SAG: Oddense Grusgrav – ansøgning om gravetilladelse på en del af matr. nr. 8g Oddense By, Oddense og matr. nr. 1i Saugstrup By, Oddense.

EMNE: Revideret udkast til grave-/efterbehandlingsplan for hele råstofgraven

Bemærkninger til ny ansøgning af 1. februar 2022

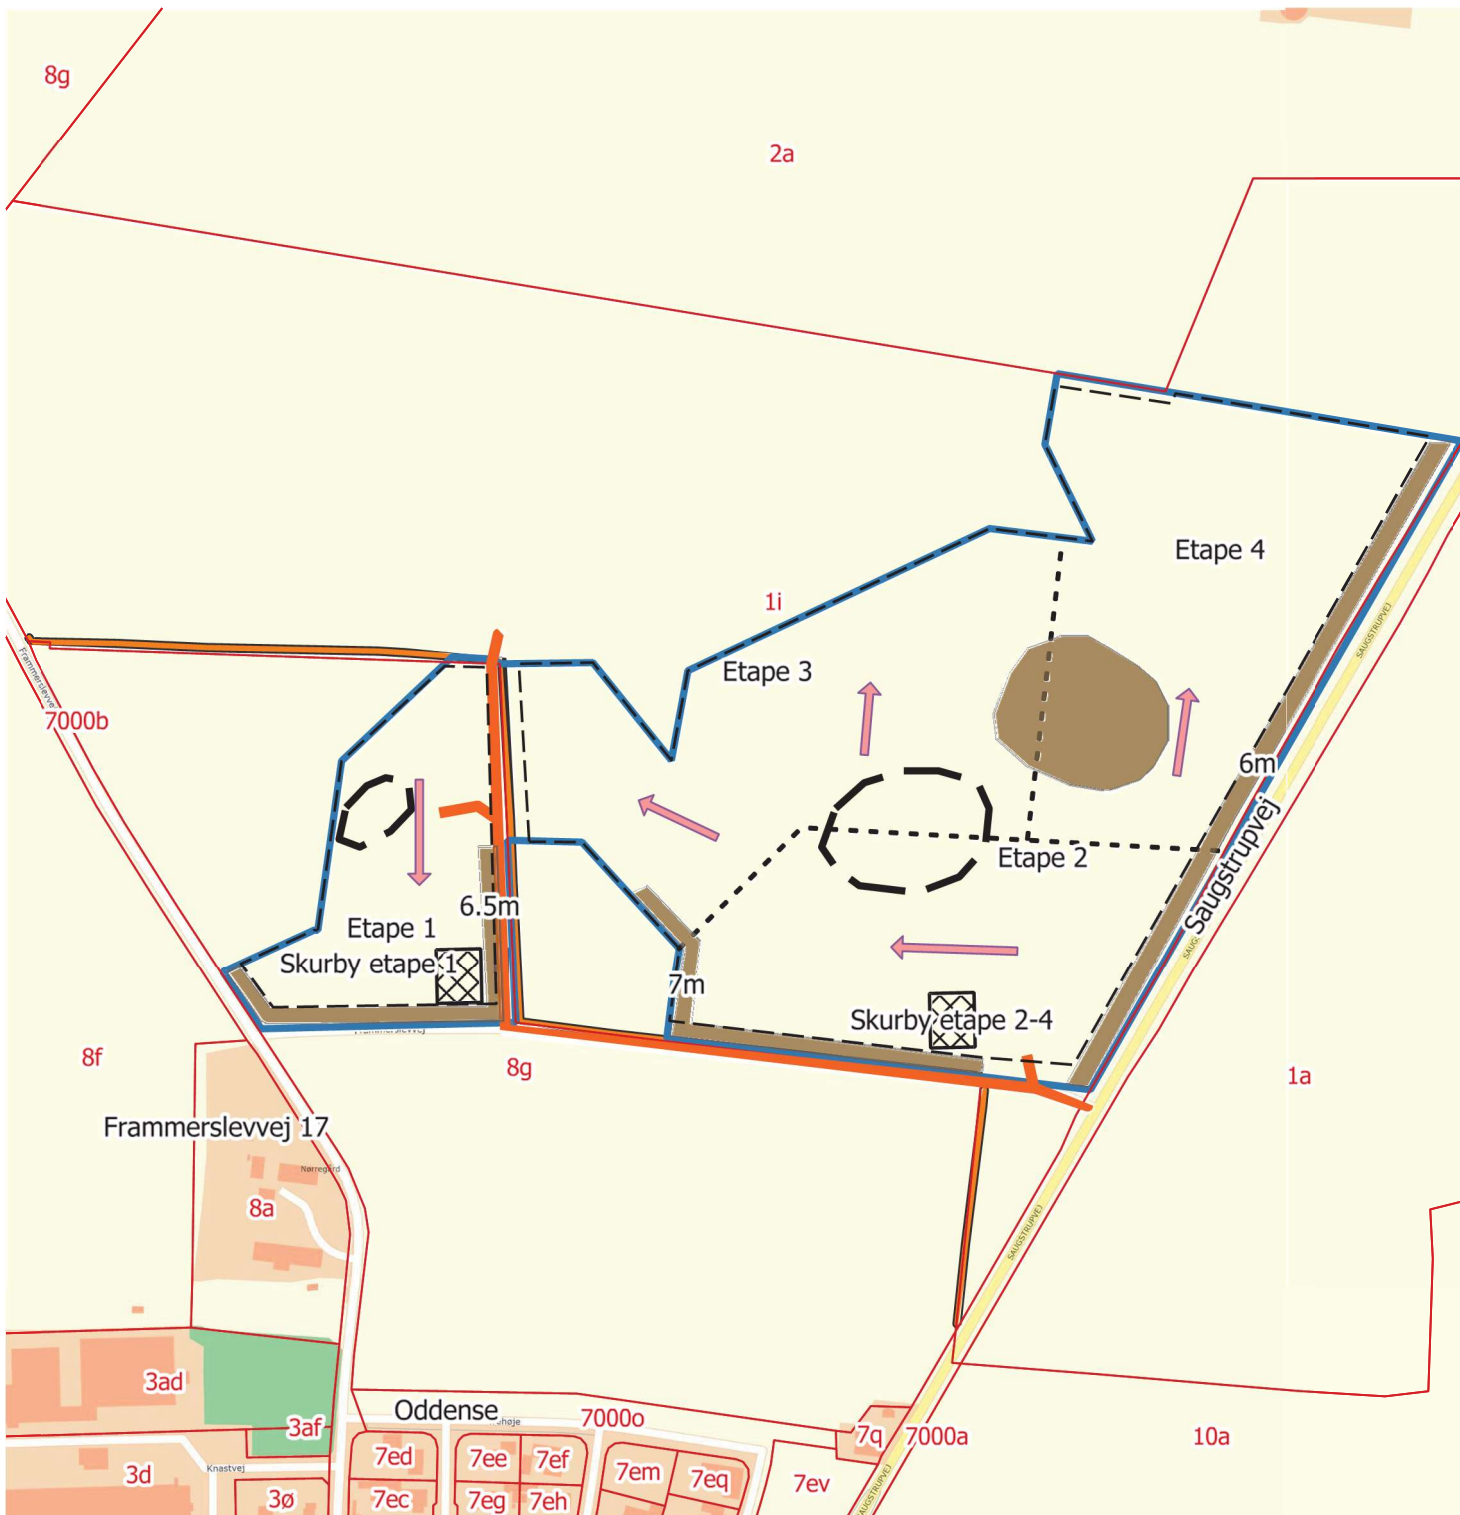
I bilag 2 er vist et kort med oprindeligt ansøgte efterbehandlede skråningsanlæg, hvor der er tilføjet de af grundejer ønskede ændringer for skråningerne på matr.nr. 8g.

Den interne kørevej gående nord/syd og placeret vest for diget på matr.nr. 8g nedlægges og der foretages neddosning af kanter, så der stadig er en afstand på mindst 3 meter fra graveområdets efterbehandlede kant til digets fod. Neddosedede kanter efterbehandles til skråninger med ca. 1:2.

Mod nord på matr.nr. 8g foretages ligeledes en neddosning af graveskrænter – og så der stadig holdes en afstand til det beskyttede diges fod på 3 m. Neddosedede

kanter efterbehandles til skråninger med ca. 1:2.

Ud mod Frammerslevvej foretages neddosning af gravekanter således, at der holdes en afstand på 5 m fra den efterbehandlede kant og til vejskel og således at graveskråningen mod vej ikke er stejlere end 1:2.

Mod syd efterbehandles ligeledes ved neddosning af graveskrænter, der efterlades med skråning på 1:10.

De ønskede ændringer er indtegnet med 1 m højdekurver på det oprindelige bilag 2 i tidligere fremsendte ansøgning.

Bilag: 2

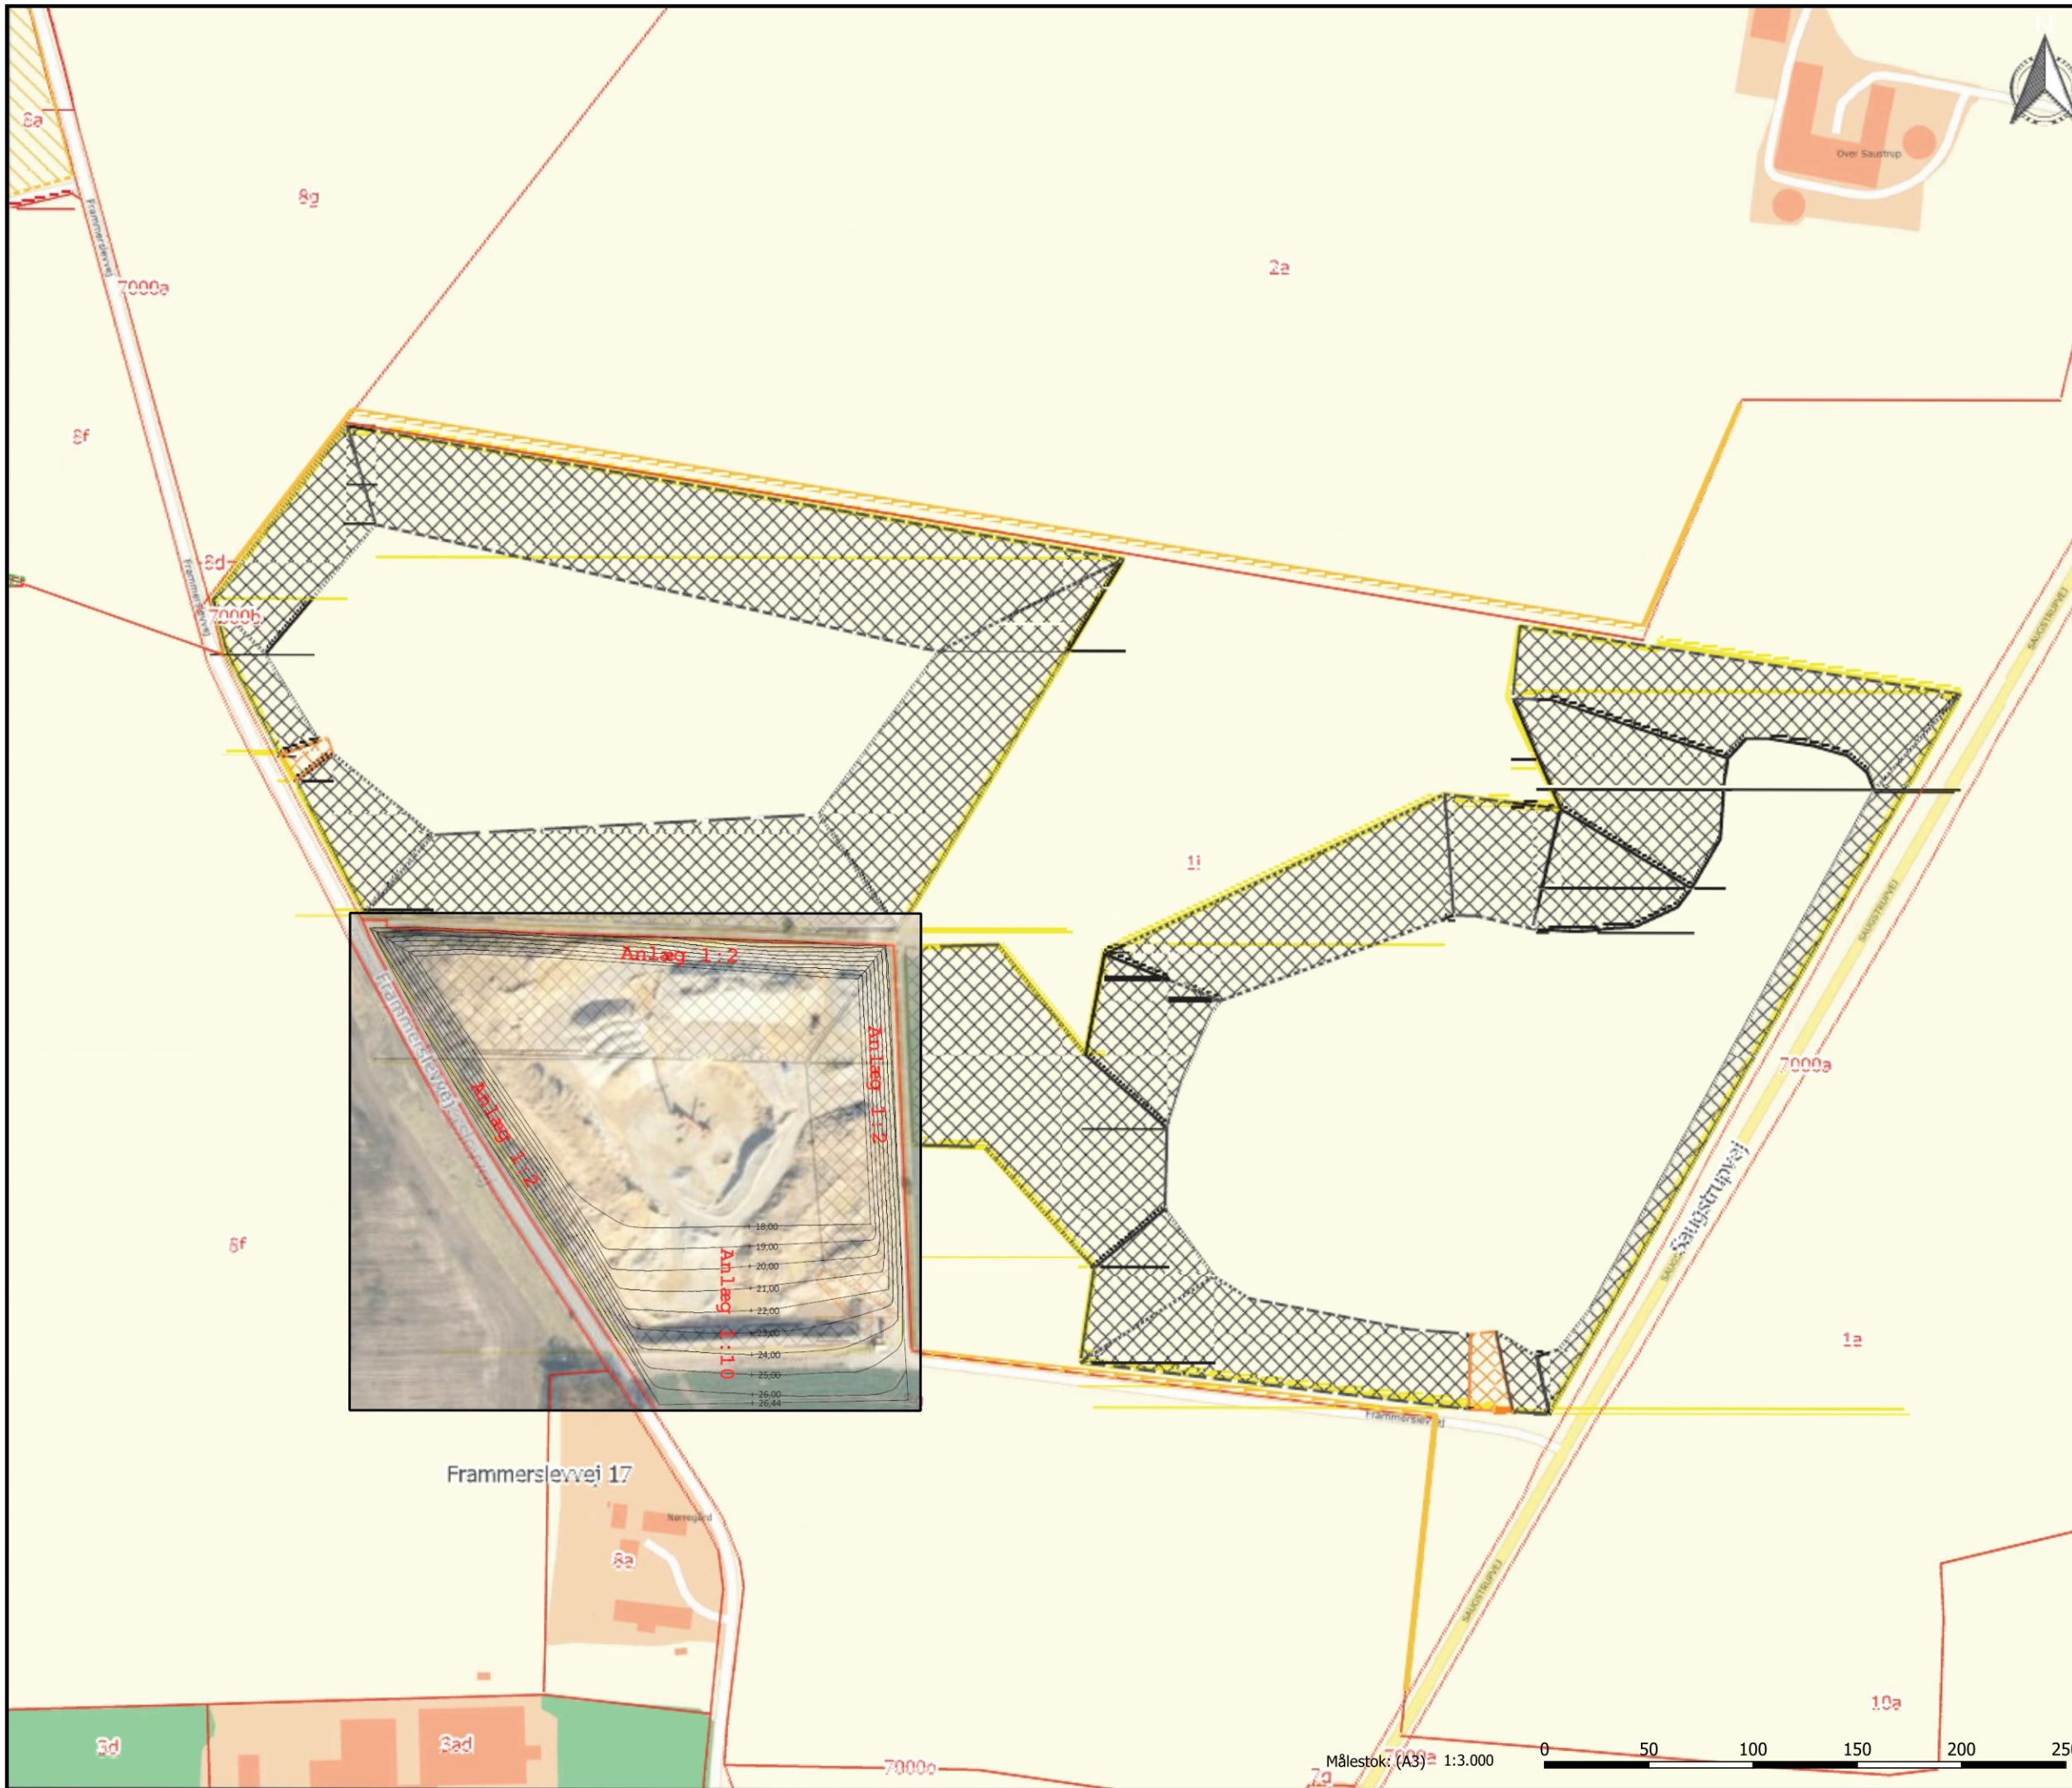
- Den nye efterbehandlingsplan skal være samlet og dækkende over både Skive 24, Skive 29 og Skive 34, så det er muligt at se det samlede efterbehandlede areal.
- Regionen kan med det nuværende materiale ikke vurdere om der sker en væsentlig landskabelig påvirkning. Ansøger har derfor mulighed for at supplere ansøgningen med en visualisering af området. Dette begrundes med der løber et beskyttet dige i zig-zag, henover areal. Diget skal bevares og søges efterbehandles med skråningsanlæg på 1:2. Den ansøgte afgrænsning af tilladelsen er i forskellige niveauer/terræn, hertil skarpe skråninger og spidse indhak. Hertil efterbehandles også med skråningsanlæg 1:1½ / 1:2. Regionen har ikke tidligere arbejdet med en lignende udformning, og har svært ved at forestille sig om det endelige resultat falder i et med det omkringliggende landskab.

På arealet efterbehandles med skråninger på ca. 1:7 mod nord, øst og syd. Mod Frammerslevvej efterbehandles med skråninger 1:2 og 1:4. Se snittegning i bilag 3 samt kort i bilag 2.

Der efterbehandles med en skråning på 1:2, 5 m fra vejskel til Frammerslevvej. Mod diget på den nordlige del af arealet efterbehandles med skråningsanlæg på ca. 1:2, 3 m fra digefod. Se snittegning i bilag 3 samt kort i bilag 2.

Graveskrænter i fht. arealer, hvor der ikke er matrikelstel, diger, vej mv. efterbehandles med skråningsanlæg på ca. 1:7. Se kort i bilag 2 samt snittegninger i bilag 3.

figur 2: De blivende skråninger er forsøgt visualiseret i webgis.

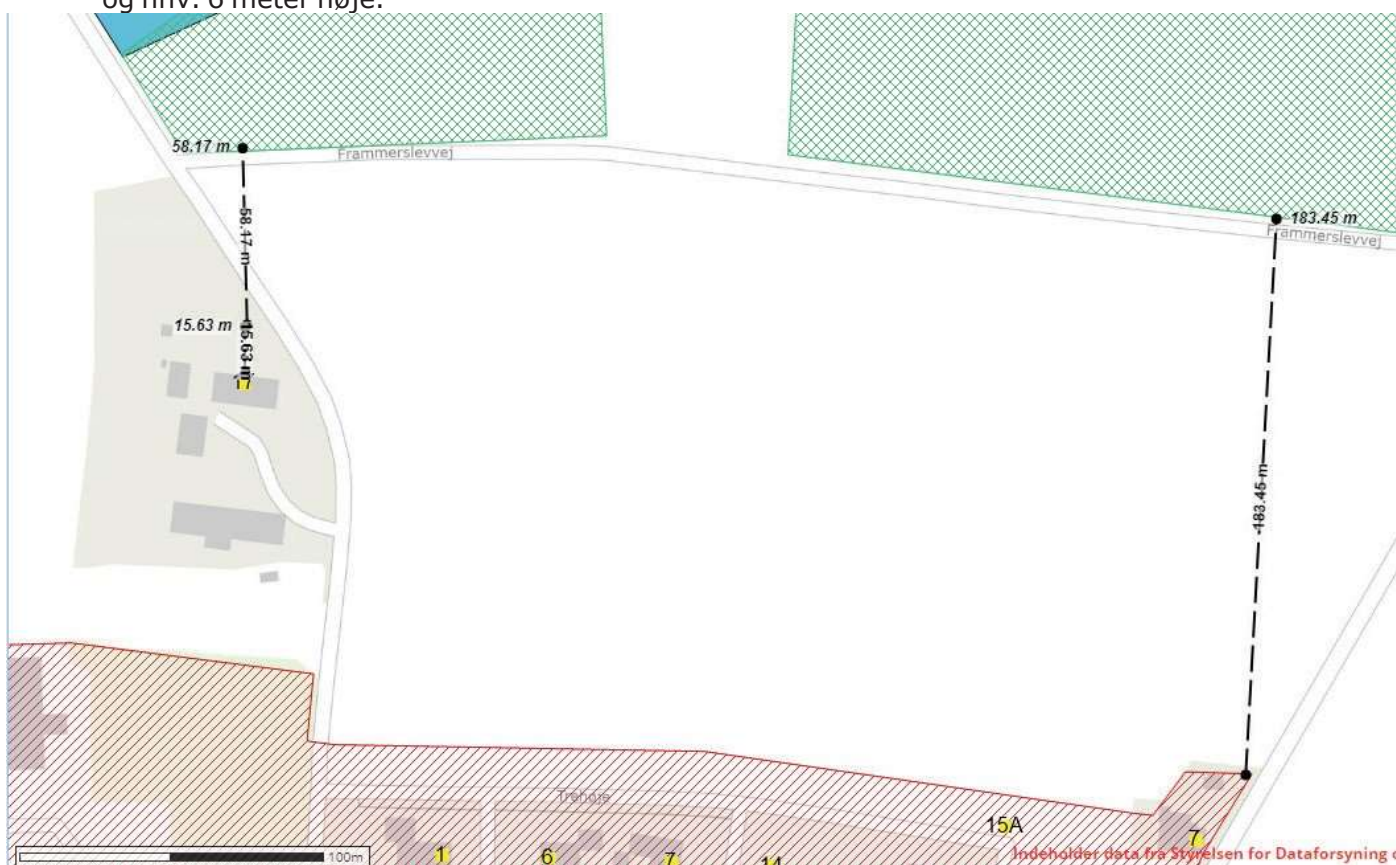
- Afgrænsningen af det ansøgte areal må gerne indsendes som en shapefil til regionen, da den ikke følger matrikelgrænser og kan give flere fejl i vores registrering og håndtering fremover.
- Der efterbehandles til landbrug. Alle grænser for ansøgte er indtegnet med hældningen 1:2. Regionen har tidligere arbejdet med en hældning på 1:7 for landbrugsmaskiner.

Forventes arealet tilgået med hældning 1:2, eller er der en adgangsvej til bundarealet der ikke er indtegnet?

I efterbehandlingen er der fokus på, at der, på dele af arealet skal etableres 'bløde skråninger', så der kan ske en tilpasning i fht. det eksisterende landskab.
